SERVICE INFO – INA 0098

Ersättning av spännrulle och vibrationsdämpare

Audi:	A4, A6
Seat:	Exeo
Škoda:	Superb
Motorkod:	AWT, ALT, AVJ, AMB, BFB, BEX, BKB, CFMA
Best.nr.:	531 0531 20 (tidigare)
	533 0028 20 (tidigare)
	531 0840 10 (nuvarande)
	532 0601 10 (nuvarande)

Bild 1: Hittillsvarande utförande, till vänster vibrationsdämpare 533 0028 20, till höger spännrulle 531 0531 20

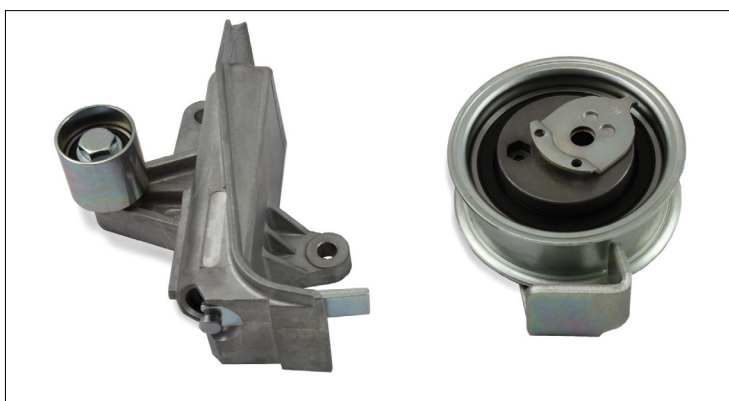
Hos ovannämnda fordon har vibrationsdämpare 533 0028 20 (bild 1, till vänster) och spännrulle 531 0531 20 (bild 1, till höger) ersatts av avlänkingsrulle med hållare 532 0601 10 (bild 2, till vänster) och spännrulle 531 0840 10 (bild 2 till höger).

De nya komponenterna skiljer sig utseende- och funktionsmässigt från de tidigare.

Hos det tidigare utförandet säkerställs vibrationsdämpning genom spännrullen, men också genom remspänningen.

Den nya avlänkingsrullen med hållare 532 0601 10 har endast som uppgift att styra remmen. Remspänning och dämpning säkerställs uteslutande genom spännrullen 531 0840 10.

Blandning av komponenter är förbjudet!

Hos båda utförandena är de enskilda delarna konstruktions-mässigt anpassade till varandra och korrekt remspänning säkerställs endast genom en korrekt kombination.
